PRODUKTMEDDELANDE FRÅN MILLETEKNIK

DIN-adapter har uppdaterats.

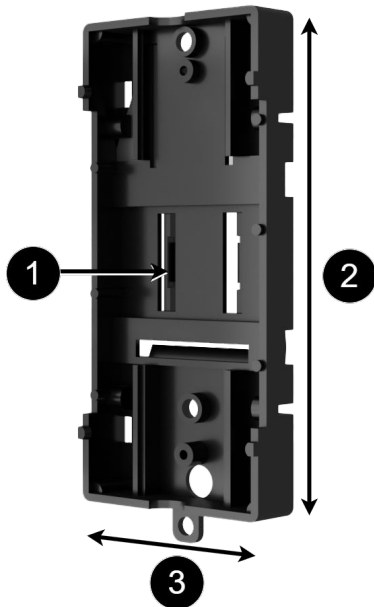
DIN-adapter har fått flera uppdateringar:

1. Hakar för fäste på DIN-skena har förbättrats och förstärkts.
2. Styvheten har förstärkts. Längden har ökat med 0,5 mm till 89 mm.
3. Bredden har ökat med 0,5 mm till 39,5 mm.

Storlek för plats för kretskort är identiskt.

Förändringen påverkar ej funktion på produkter DIN-adapter passar till.

Produkter med tidigare version behöver ej byta till ny version.
